Onderwerp: Mobiliteitsvisie.

**Bijlagenblad bij brief Gemeenteraad van Duiven d.d. 27 februari 2025,
inzake Mobiliteitsvisie Duiven—Aansluiting Heiliglandsestraat op N810.**

Bijlage tekening 1.

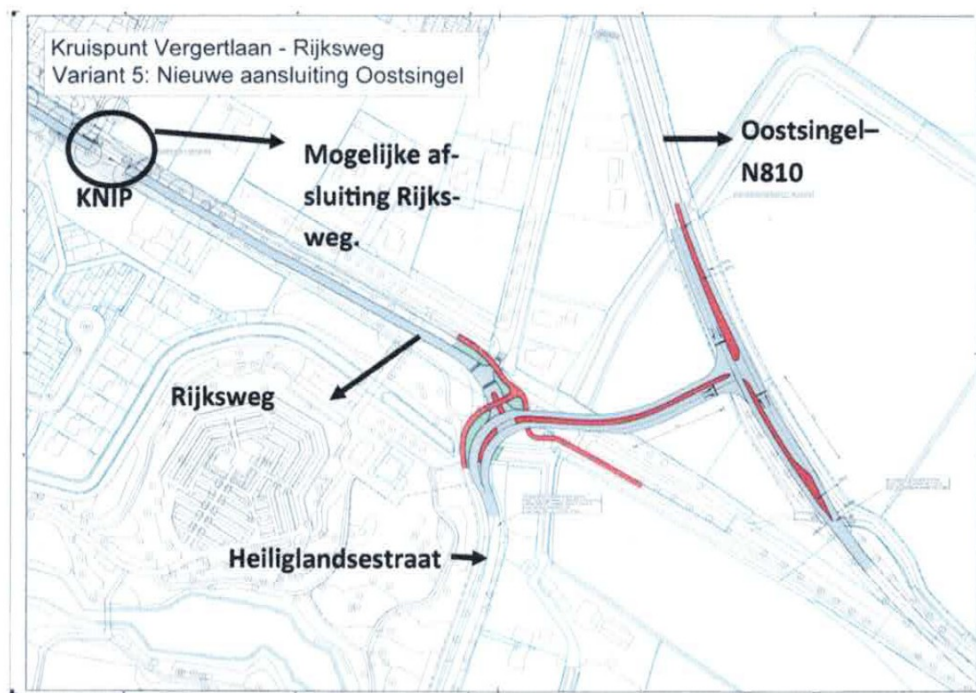
Het betreft met name de veronderstelde verkeersaansluiting in het verlengde van de Heiliglandsestraat op de N810 (Oostsingel). Zie bijlagenblad, bijlage tekening 1.

Aansluiting Heiliglandsestraat – N810 (zie bijgevoegd bijlagenblad, bijlage tekening 1).

Deze aansluiting, waarbij een knip in de Rijksweg (en dat lijkt wel logisch!) onoverkomelijk is, leidt tot extra verkeersbelasting op de Spoorallee, het Holland, Vergertlaan en Kastanjelaan (allen 30 km/h.!!), omdat verkeer uit de Nieuweling en Groessen en achterliggende gebieden deze route zullen kiezen om in het centrum van Duiven te kunnen komen. Daarnaast zal er meer verkeer vanuit Groessen c.a. via de Heiliglandsestraat naar de N810 gaan om zowel de A12 als de toekomstige A15 te bereiken. Per saldo leidt dit tot meer verkeer richting A12 op het wegvak N810 tussen Heiliglandsestraat en de Verlengde Vergertlaan. De wachttijd en files die er nu in de ochtend, vanuit de richting Zevenaar al zijn worden langer en groter, waarbij de doorstroming op de Vergertlaan uiteindelijk wederom ook sterk verminderd wordt.

De knip in de Rijksweg zal bovendien extra omrij-problemen veroorzaken en de bereikbaarheid van bewoners Plaksestraat, De Nieuweling, Groessen en begraafplaats 't Heilige Lant ernstig onder druk zetten. Bewoners van de Nieuweling (1300 bewoners), de Heiliglandsestraat en Groessen en het achterliggende gebied en de Plaksestraat dienen, voor bezoek aan het centrum van Duiven, flink om te gaan rijden via de Heiliglandsestraat N810 en Vergertlaan. Voordeel is dan wel dat het wat minder druk wordt op dat deel Rijksweg (afhankelijk van de ligging van de knip), maar bereikbaarheid(voor o.a. hulpdiensten, begrafenissen en uitvaarten enz.) wordt een stuk gecompliceerder. Daarnaast is de ontsluiting van het woongebied Plakse Weide nu, slechts alleen mogelijk richting Rijksweg voor het centrum en vervolgens via de Vergertlaan naar de A12. Driehonderd woningen met 1800 motorvoertuigbewegingen per etmaal op één ontsluiting! Niet echt optimaal!

De verkeersbelasting op de Vergertlaan richting Oostsingel neemt dan wel wat af, maar dat wordt nagenoeg teniet gedaan door de files die ontstaan op de N810 tussen Heiliglandsestraat en Vergertlaan. Daar neemt de verkeersdruk juist weer toe, mét gevolgen voor de verkeersafwikkeling op de Vergertlaan. Bovendien blijft ook dan de Vergertlaan belast met nagenoeg alle verkeer uit

Hiernaast ziet u een mogelijk ontwerp voor de aansluiting Heiliglandsestraat op de N810, waarbij de KNIP in de Rijksweg is aangegeven, en waarmee het verkeer, komende vanaf de Heiliglandsestraat enz. niet meer via de Rijksweg richting het centrum van Duiven kan komen. De exacte locatie van de KNIP is nog niet helemaal tot in detail bekend, maar in deze situatie wel noodzakelijk.

We hebben dan ook besloten om met een constructief uitstekend voorstel te komen, waardoor er welhaast voor eenieder een acceptabele verkeersafwikkeling kan ontstaan. Zie bijgevoegd bijlagenblad, bijlage tekening 2.

Hiernaast ziet u een schetsvoorstel voor de directe ontsluiting van de toekomstige Plakse Weide op de N810 (Oostsingel).

Het verkeer bestemming A12 en A15 vanuit de Plakse Weide hoeft niet meer via de Rijksweg en Vergertlaan naar de Oostsingel te rijden, waardoor rotonde Rijksweg en Vergertlaan ontlast kunnen worden. Daarnaast is er een fatsoenlijker en verkeersveiliger aansluiting te realiseren vanaf de Laarstraat. Tussen de aansluiting Vergertlaan op de Oostsingel en de Laarstraat dient dan één rijstrook verlengd te worden over ca. 200 m1 lengte.
